Polo tecnologico di Ca' del
Bue, sito in località
Mattozze nel Comune di
Verona- Variante
trattamento meccanico
RSU e REVAMPING
impianto trattamento
Fanghi di depurazione

Controdeduzioni alle integrazioni al progetto ai
sensi dell'art. 27 bis comma 4 - Parere del
Comune di San Giovanni Lupatoto (VR)

Committente: Comune di San Giovanni Lupatoto (VR)

Emesso: 20/12/2024

Figura 2.8/LXVI: STATO AUTORIZZATO - Mappa dei valori valori massimi (98°) orari di odore (ouE/mc) calcolati dal modello e moltiplicati per un coefficiente pari a 2.3

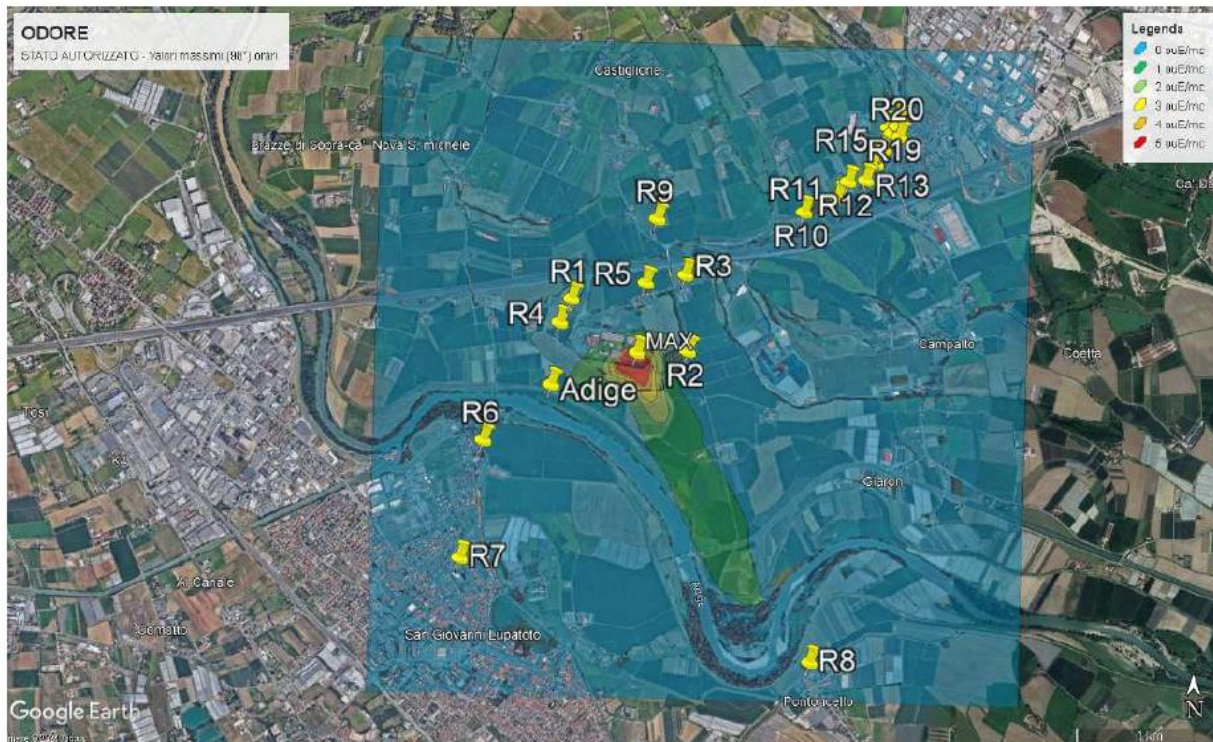
In condizioni occasionali di massima emissione, l’odore può essere percepito dai recettori prossimi all’impianto, in concentrazioni >3ouE/m³ (rilevabile dal 100% popolazione).

Grafico 4.5 - Percentuali medie di tutte le analisi.

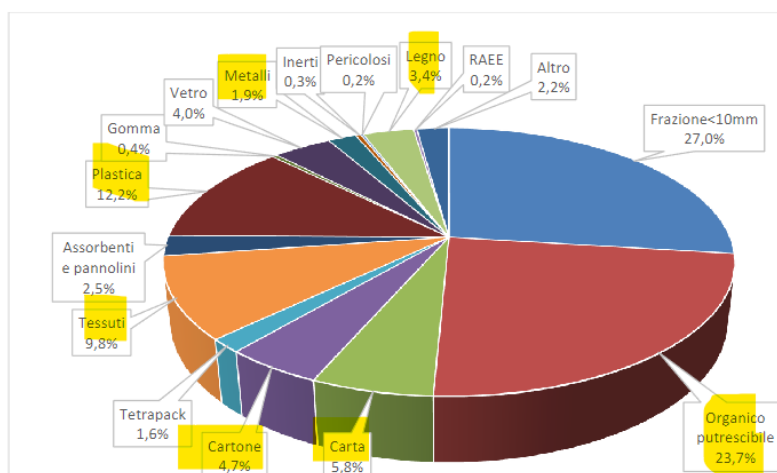
La composizione del rifiuto da trattare deriva da alcune analisi merceologiche condotte ad hoc, che hanno restituito questa composizione media di rifiuto secco residuo in ingresso al TMB.

Osservazione N. 11
